ANEJO Nº 1 ANTECEDENTES

APÉNDICE Nº 1. INFORME INSPECCIÓN SOBRE EL PROYECTO
COMPLEMENTARIO

INFORME SOBRE LA PROPUESTA DE
COMPLEMENTARIO Nº1 DEL CONTRATO DE
OBRAS "AUTOVÍA SE-40. ENLACE SE-648
(ALMENSILLA) - ENLACE A - 49 (ESPARTINAS)".

PROPUESTA DE MODIFICACIÓN DE LA ORDEN DE ESTUDIO: "PROYECTO DE TRAZADO Y CONSTRUCCIÓN DE LA CONEXIÓN CON ESPARTINAS DESDE EL ENLACE SATÉLITE DE LA A-49/SE-40 Y MEJORA DE LA CAPACIDAD ESTRUCTURAL Y DEL DRENAJE DE LOS CAMINOS DE SERVICIO EXISTENTES EN AMBAS MÁRGENES DE LA SE-40 (PPKK 35,1 AL 42,8) Y DE LA A-49 (PPKK 6 AL 11)".

PLANOS N°3: MEJORA DRENAJE LONGITUDINAL Y TRANSVERSAL CAMINOS DE SERVICIO

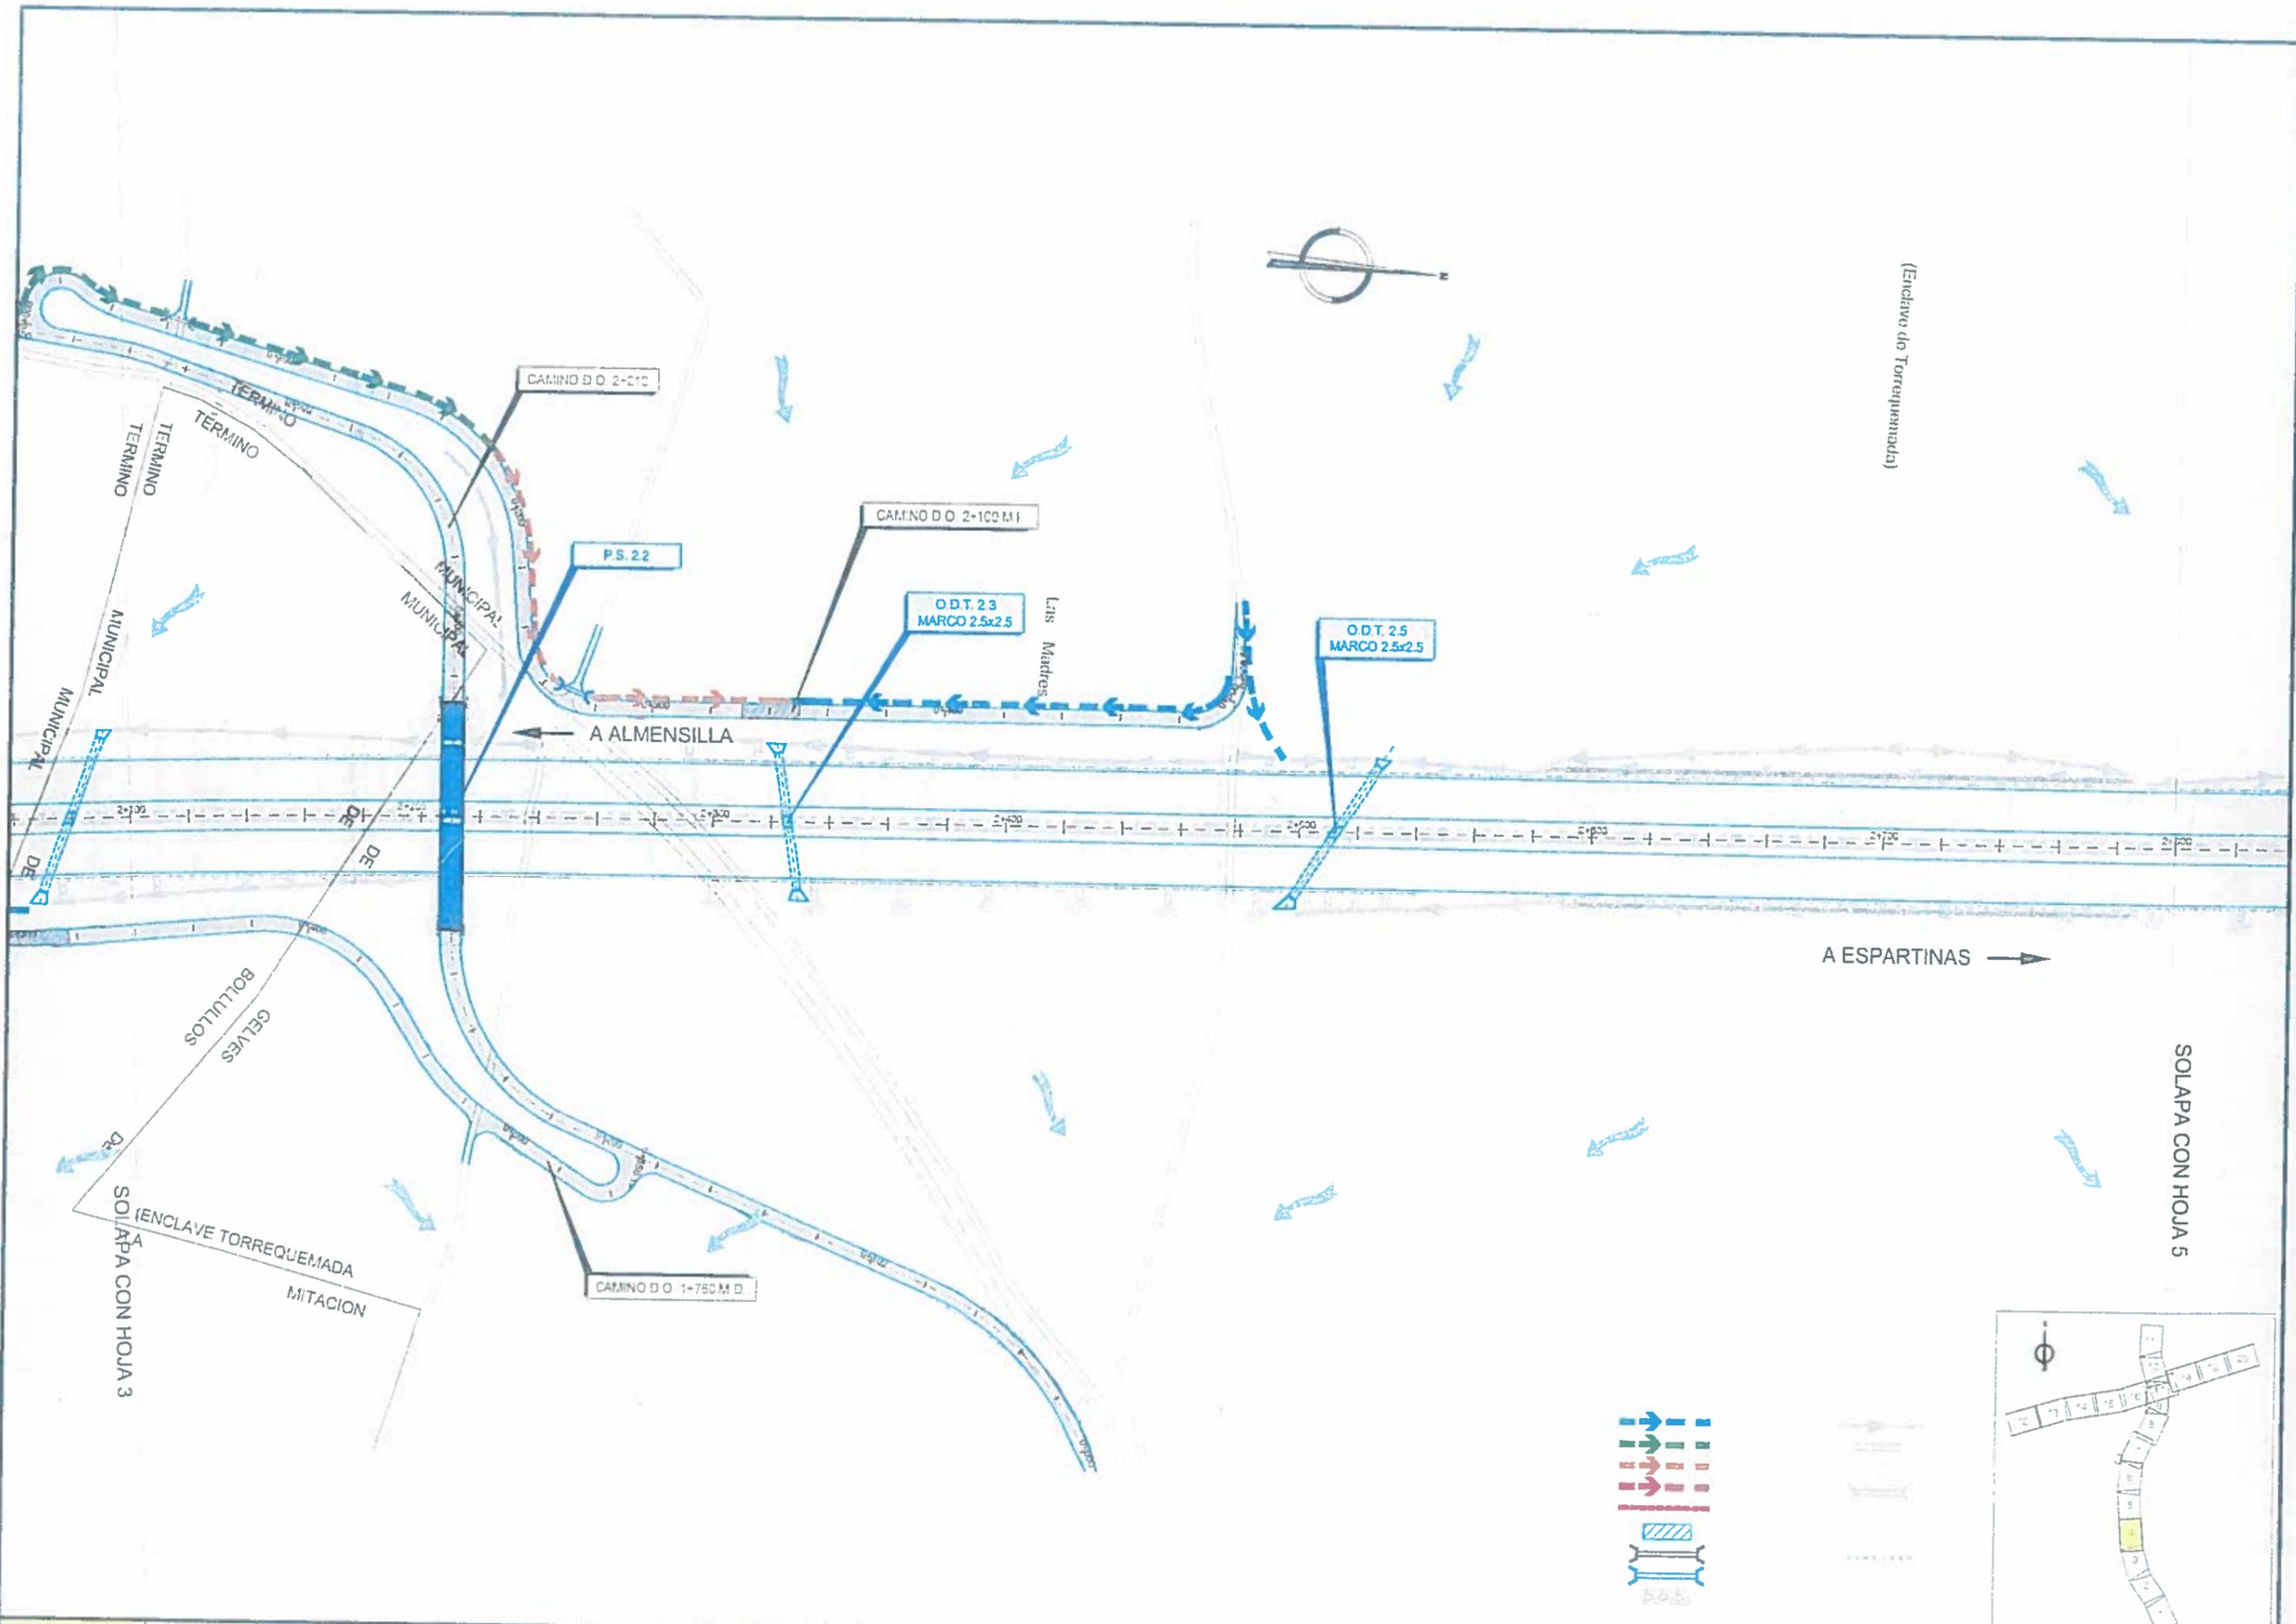
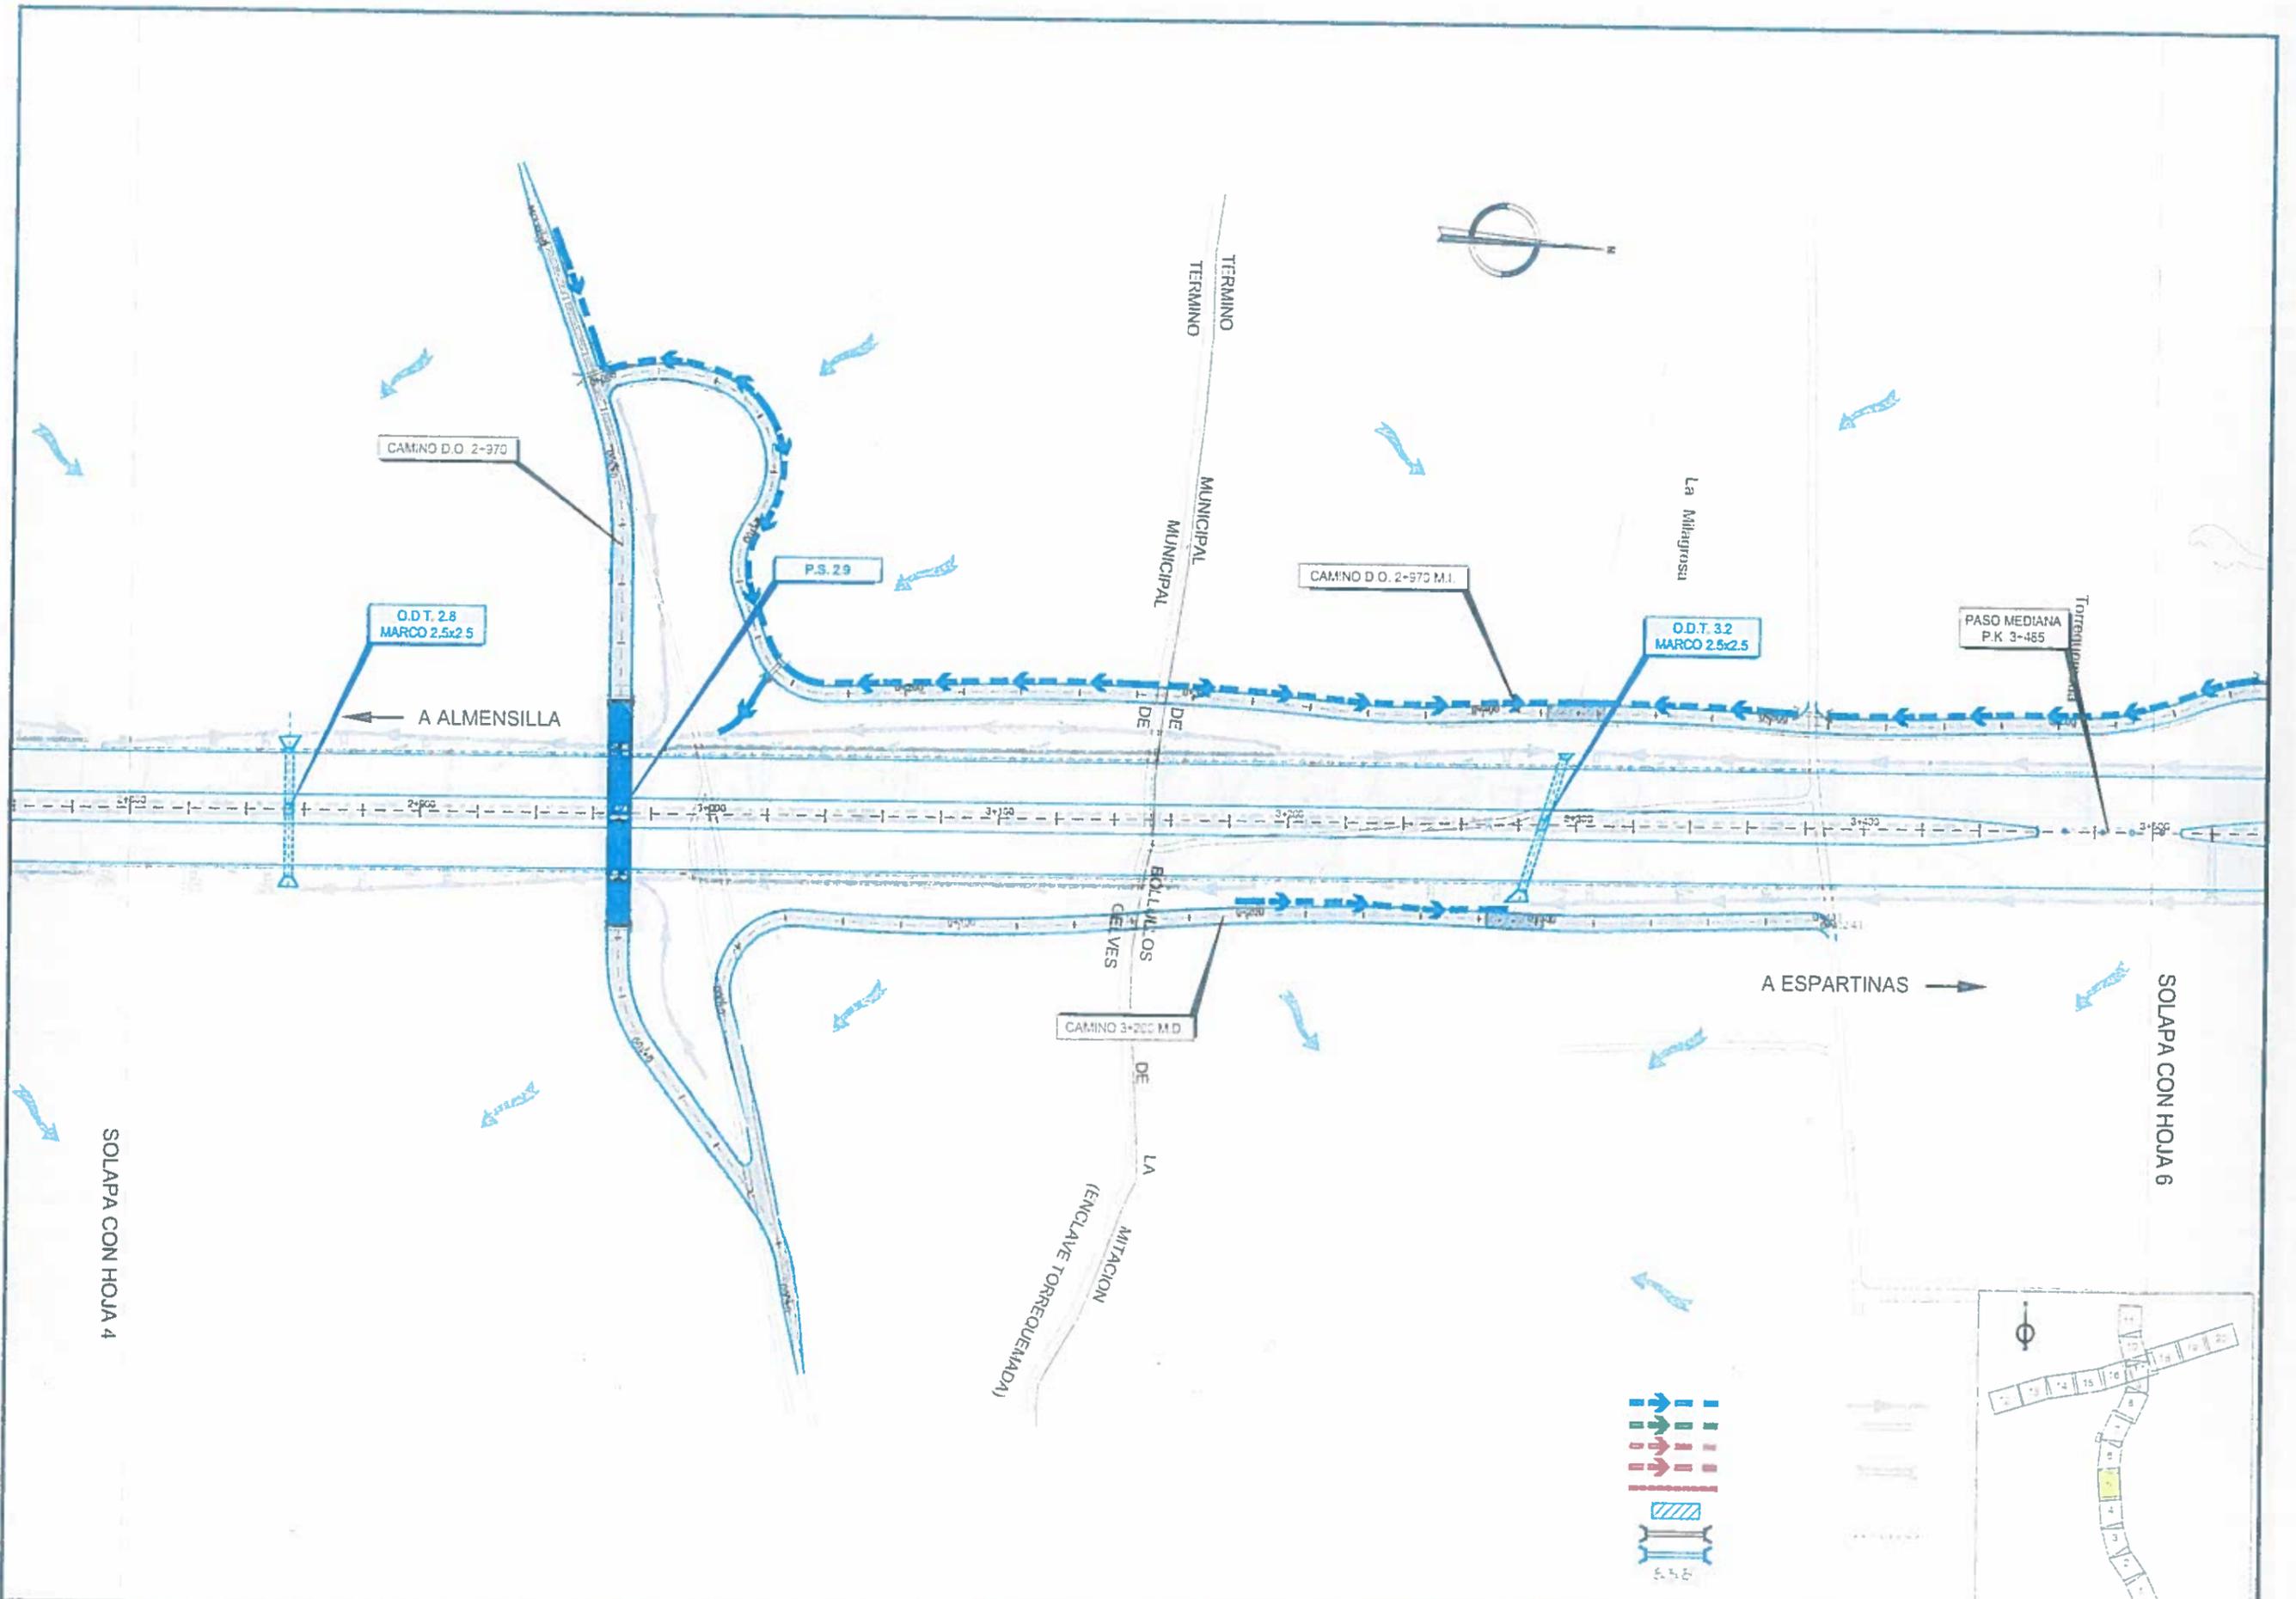
En el modificado Nº 2 de la obra se incluyeron y ejecutaron las cunetas y otras obras de drenaje que se consideraron más prioritarias, dada la limitación presupuestaria en dicho proyecto. No obstante, se considera que sigue siendo necesaria la mejora del drenaje longitudinal y transversal de los caminos de servicio en varios puntos. Se solicita en esta propuesta de Orden de Estudio que se proyecten las soluciones para dar continuidad al drenaje a través de algunos pasos inferiores de nueva construcción (ver Anexo Planos Nº 3). Teniendo en cuenta las mejores incluidas (y ya ejecutadas) en el proyecto modificado nº 2, se presupuesta este concepto en 390.000 €, PEM.
